## 川内原発における耐震性評価の問題： 国際基準と日本基準

執筆者：佐藤 暁（原子力コンサルタント）

グリーンピース委託レポート  
『川内原発における耐震性評価の問題：国際基準と日本基準』  
要旨

Figure F.3 Development of a Site-Specific SSE Spectrum

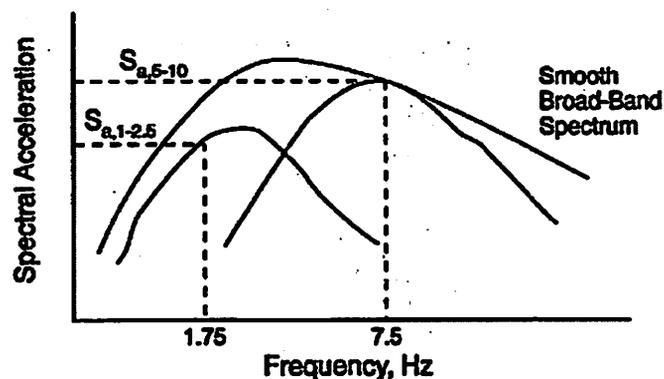
Ss-LのスペクトルをSs-1やSs-2から分離せず、Ss-Lの低振動数(長周期)側を包絡したスペクトルとしてSs-1とSs-2のスペクトルが設定されるべきではないのか。あるいは、そのように修正されたSs-1とSs-2の両スペクトルを包絡した単一の応答スペクトルをSsとして設定すればよかつたのではないのか。米国NRCの規制指針(RG 1.165)にもそのような趣旨が規定されており、「プレート間地震によっては、震度V以上の地震の発生が推定されない。」との説明が、そのようにしないことの正当性として妥当であるとは思われない。

第7.5.6.42図 震源を特定せず算定する地震動の応答スペクトル及び伊豆半島による地震動の一様ハザードスペクトル(水平方向)

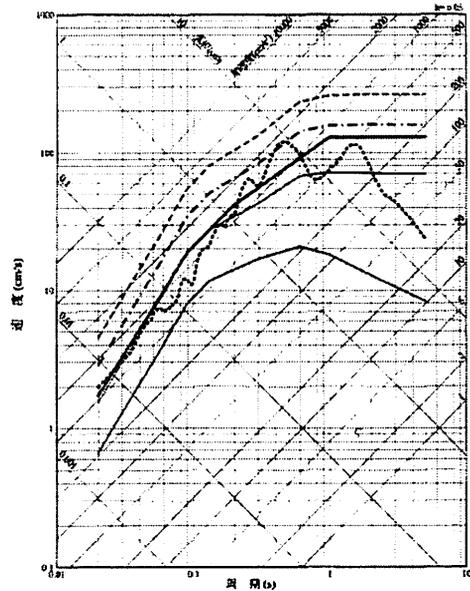
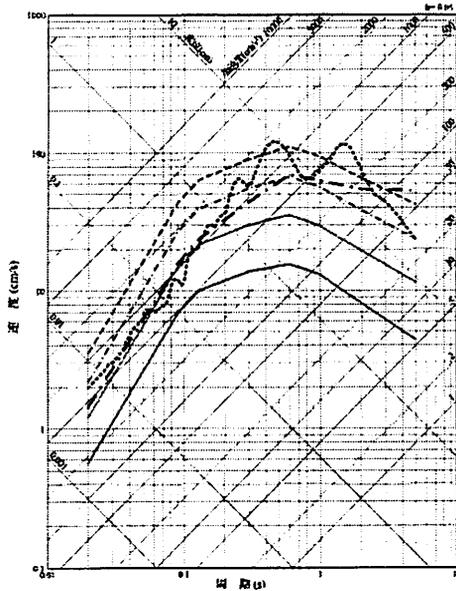
- 原子力安全基盤機構と原子力学会の一様ハザード・スペクトル(各、第7.5.6.41図、第7.5.6.42図)の違いが顕著であるにもかかわらず、それについて議論されていない。ともに同一対象である地震基盤に対する一様ハザード・スペクトル(水平方向)なのであるから、互いに大差があるべきではない。原子力規制委員会はこれに注目し、それらの信頼性に対する見解を述べるべきである。
- 特に、原子力安全基盤機構の一様ハザード・スペクトルは、米国中東部のそれと比べても低めであり、信憑性に疑いがある。

設置変更許可申請書(平成26年6月24日付一部補正)、第7.5.6.42図は、地震基盤における応答スペクトルであると説明されている。一方、同第7.5.6.60図は、解放基盤表面における応答スペクトルである。両図を比べると、2004年北海道留萌支庁南部地震を考慮した地震動のスペクトルとSs-2Hのスペクトルが、全く同じである。どちらか(第7.5.6.42図の方?)が誤りではないのか。

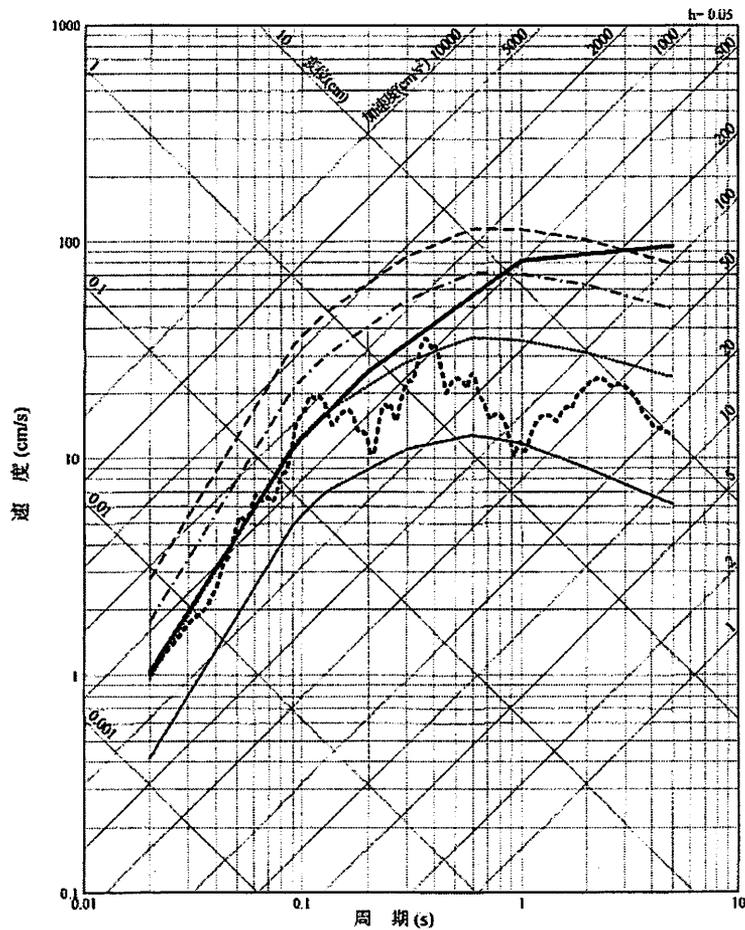
設置変更許可申請書(平成 26 年 6 月 24 日付一部補正)、第 7.5.6.61 図は、解放基盤表面における基準地震動の応答スペクトル(垂直方向)を示している。本図中、Ss-2V に注目した場合、本文にあるように、年超過確率が  $10^{-4} \sim 10^{-6}$  であると読み取ることはできない。

そもそも Ss-2 の応答スペクトル(水平方向も垂直方向も)は、激しいジグザグを含んだ生スペクトルであって、そのまま基準地震動の応答スペクトルとするには不自然である。なぜ Ss-1 の応答スペクトルと同じように、包絡する 4 本の線分として策定しなかったのか。あるいは、なぜ Ss-1 の

第 2-1 図 原子炉格納施設の地震応答解析モデル(水平方向)

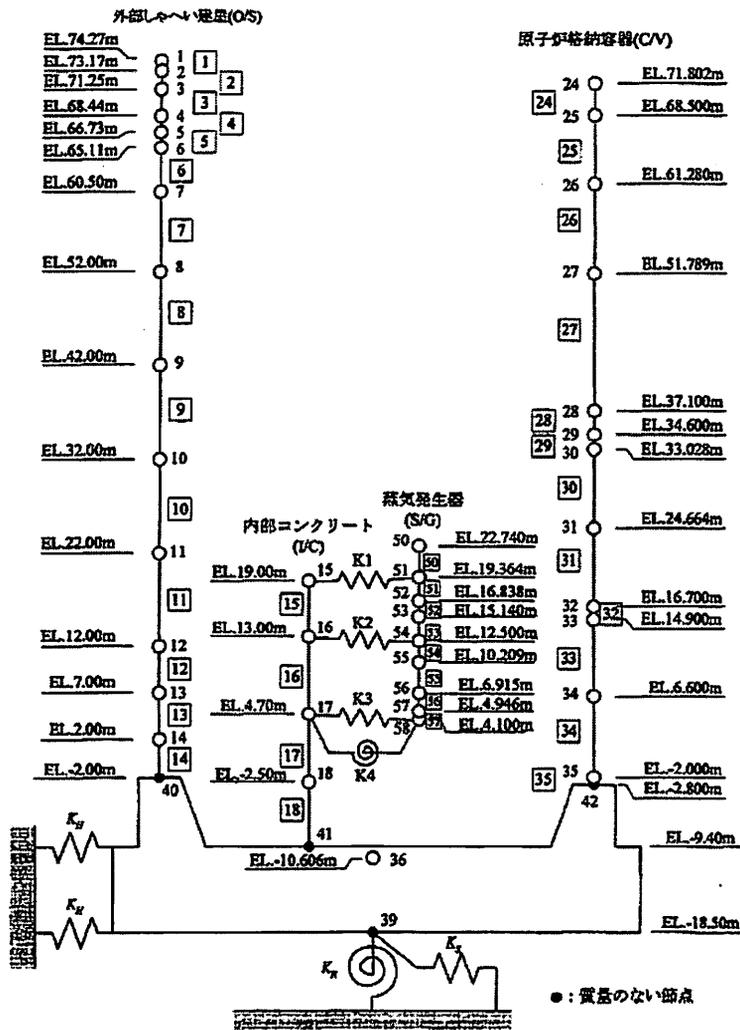
川内原子力発電所第 1 号機、工事計画認可申請書、添付資料 3-7(設計用床応答曲線の作成方針)、第 2-1 図は、原子炉格納施設の地震応答解析モデル(水平方向)を示したものである。図中、 $K_H$ 、 $K_y$  は水平方向ばねであり、 $K_R$  は回転方向ばねであるが、これらに対してだけ第 2-1 表に

値が抜けている。そして、同申請書の一部補正(平成 26 年 10 月 8 日付)においては、第 2-1 図の質点の高さ(EL)の情報が全て消去され、第 2-1 表は全て削除されている。そのため、原子力規制委員会が、九州電力による SSI の評価をどのように確認したのか不明である。

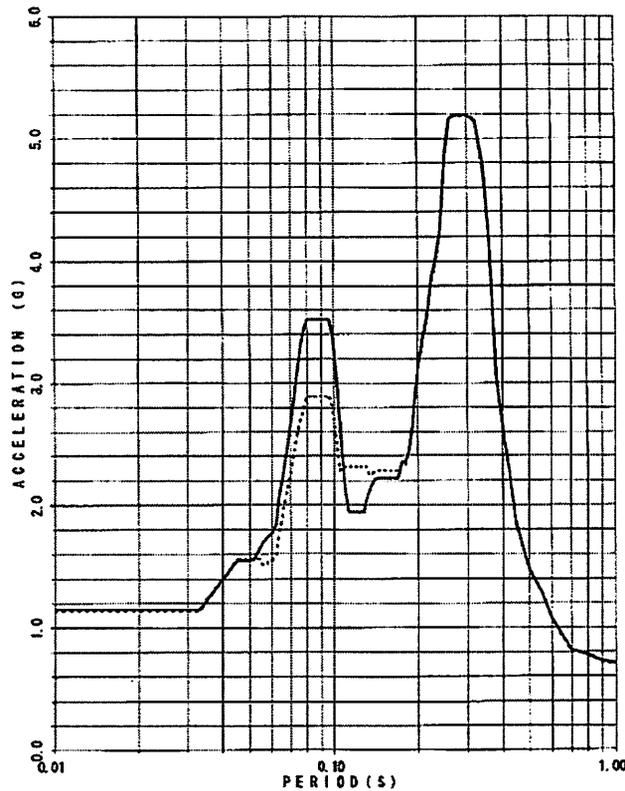
他方、川内原子力発電所の建屋に対しては、下図のように解析が周期 1 秒(1Hz)までで打ち切られ、潜在的な長周期(低振動数)の帯域におけるピークに対する関心が見られない。

そのことによる問題の可能性の一つが、スロッシング周期との共振である。ヴォーグルの場合、下表のように周期が数秒(表中の数字は振動数であるため、その逆数が周期となる)であるため、そのような可能性が現実的である。川内原子力発電所の場合にも、適切な SSI の感度解析を行い、スロッシングによるプール水の大量溢水が起こらないことの確認を行う必要がある。
